1. Prosimy o potwierdzenie, że studnia Sp 2.25 i pozostałe studnie i rurociągi kanalizacji deszczowej projektowane w ulicy Ogrodowej nie wchodzą w skład zamówienia

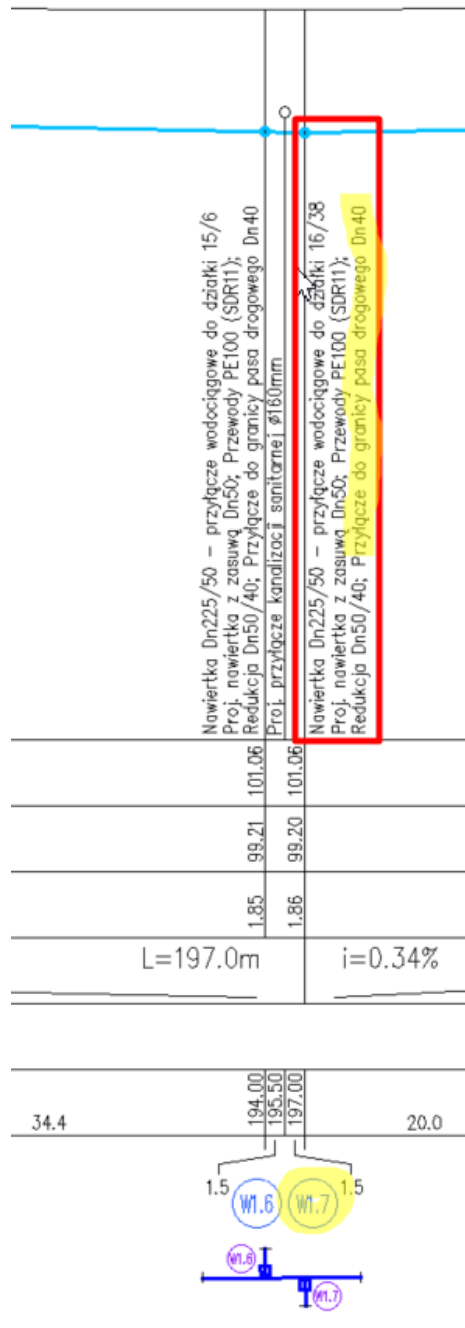
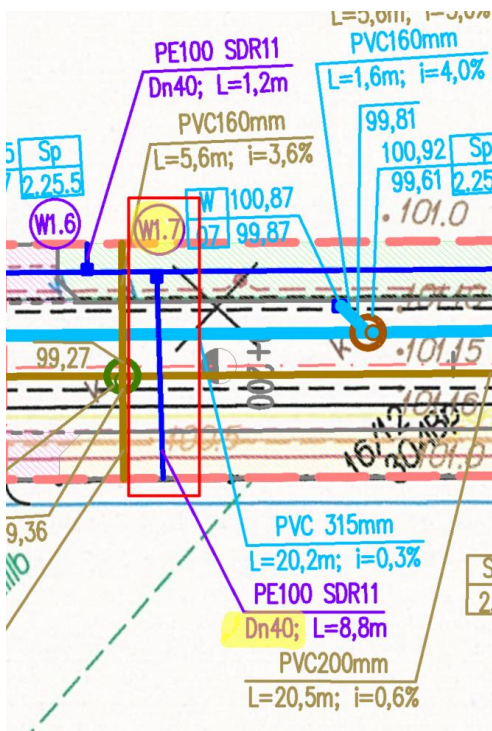
- Ze względu na rozbieżności na planie sytuacyjnym i profilu prosimy o potwierdzenie, że przyłącze wodociągowe do W1.7 ma średnicę dn 40 mm.

Nie ma rozbieżności – dokumentacja przewiduje nawiertkę Dn225/50, za nawiertką należy zastosować redukcję Dn50/40, a za redukcją należy poprowadzić przewodami o średnicy Dn40 przyłącze wodociągowe do granicy pasa drogowego.
